**Forum mondial de l'harmonisation
des Règlements concernant les véhicules**

Règlement ONU n° 129 (Systèmes améliorés de retenue pour enfants)

Proposition de complément 8 à la série 03 d'amendements**Communication de l'expert des Pays-Bas***

Figure 1
Dispositif de mesure

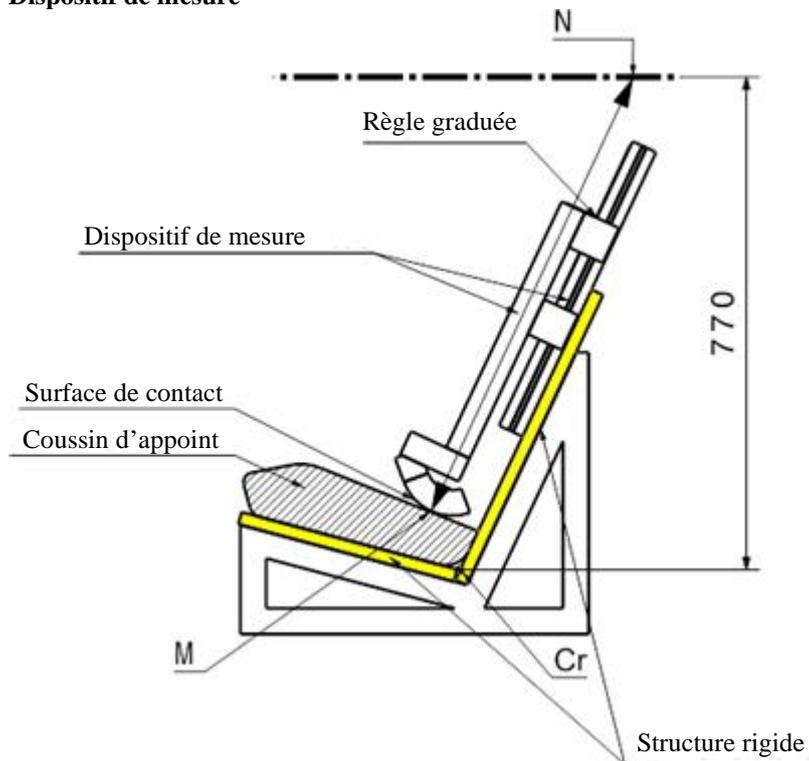
- Une structure rigide comportant une partie coulissante est fixée à la banquette d’essai simulée. ~~Un plan horizontal situé à 770 mm à la verticale de l’axe Cr est défini.~~

- f) ~~La distance mesurée entre les deux points M et N (fig. 1) indique la hauteur en position assise d'un enfant qui utilise le coussin d'appoint.~~ La valeur correspondante **de la hauteur en position assise** apparaît sur une règle qui est fournie avec le dispositif (fig. 2).

Figure 2

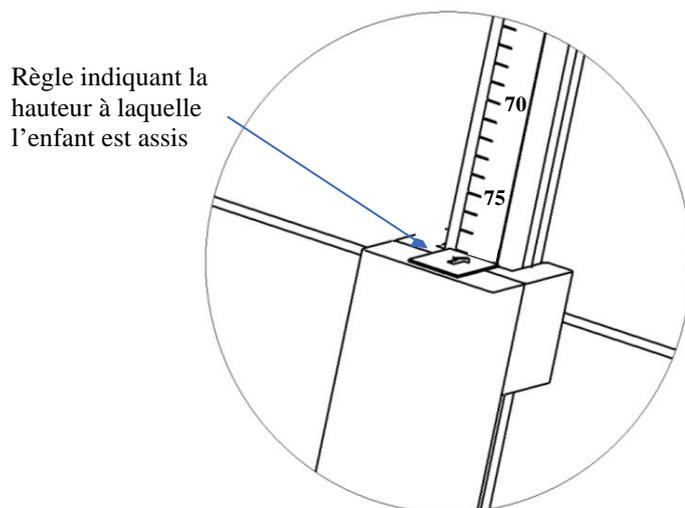
Si la valeur obtenue pour la hauteur en position assise est comprise entre deux nombres entiers, il convient d'arrondir systématiquement à l'entier supérieur (exemple : hauteur en position assise mesurée = 70,1 cm ► taille résultante = ~~135,65~~ **136,05** cm ► plus petite taille autorisée = ~~136~~ **137** cm).

Étalonnage de la règle graduée

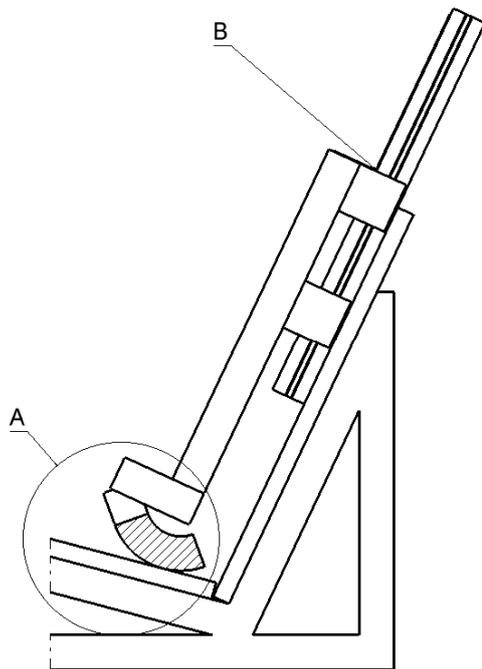
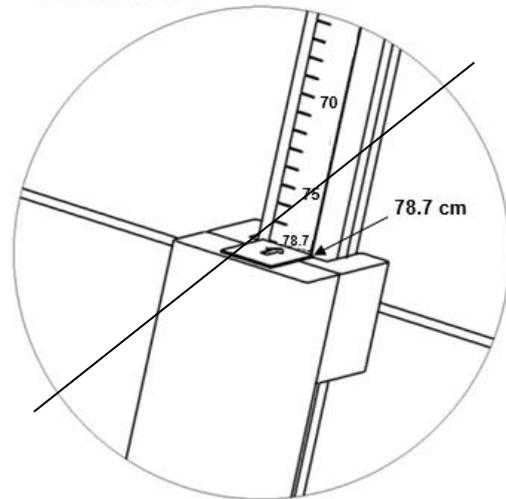
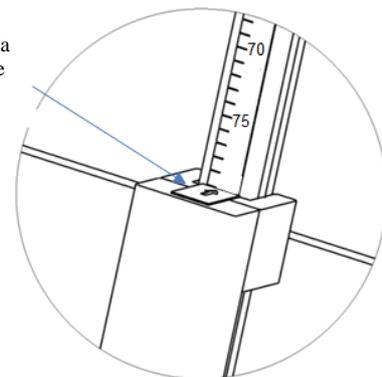
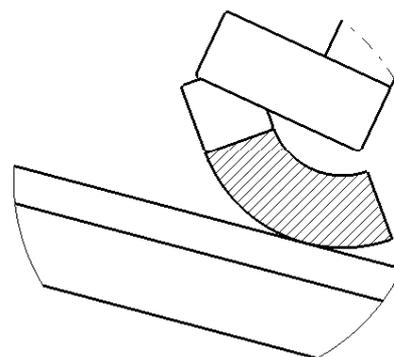
Pour l’étalonnage, la règle graduée du dispositif de mesure doit être en contact avec la surface d’appui (vue détaillée A). Elle doit alors indiquer la valeur d’étalonnage, soit ~~78,7~~ **79,7** cm (vue détaillée B).

L’étalonnage de la règle graduée est fondé sur la hauteur du mannequin Hybrid III du 5^e centile en position assise sur la banquette d’essai définie à l’annexe 6 du présent Règlement. Lorsque ce mannequin est assis sur la banquette, le sommet de la tête est à 77,0 cm de l’axe Cr. La hauteur nominale en position assise du mannequin est de 78,7 cm. **Si l’on prend cette valeur comme référence, et si on la transpose à 80 mm du dossier de**

la banquette d'essai, distance à laquelle est mesurée la hauteur à laquelle l'enfant est assis, tout en tenant compte des différents angles entre le dossier, le plan horizontal et la position de la tête, la valeur d'étalonnage à utiliser est donc de 79,7 cm.

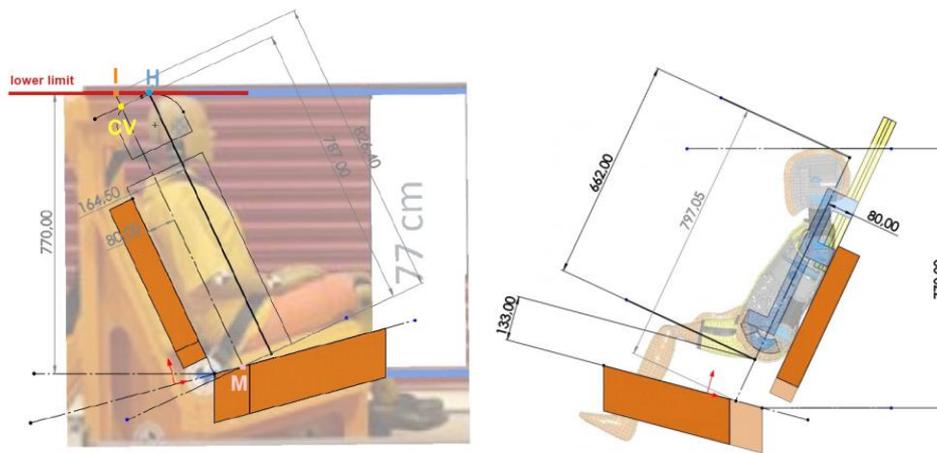
1. Conformément au paragraphe 6.1.3.6, le sommet de la tête de l'enfant doit se trouver au niveau, ou au-dessus du niveau, d'un plan horizontal situé à 770 mm au-dessus de l'axe Cr.
2. Toutefois, il y a une incohérence entre la méthode décrite dans le corps du texte actuel du Règlement et le dispositif de mesure décrit à l'annexe 25. Le paragraphe 6.1.3.6 a donc été modifié pour y remédier.
3. Une vérification virtuelle de la valeur d'étalonnage indiquée à l'annexe 25 a révélé une erreur de 10 mm. Cette erreur s'explique par l'écart de distance par rapport au dossier de la banquette d'essai entre le dispositif d'essai anthropomorphe femme du 5^e centile et les mannequins de type Q. Il est donc proposé d'augmenter de 10 mm la valeur d'étalonnage indiquée à l'annexe 25.
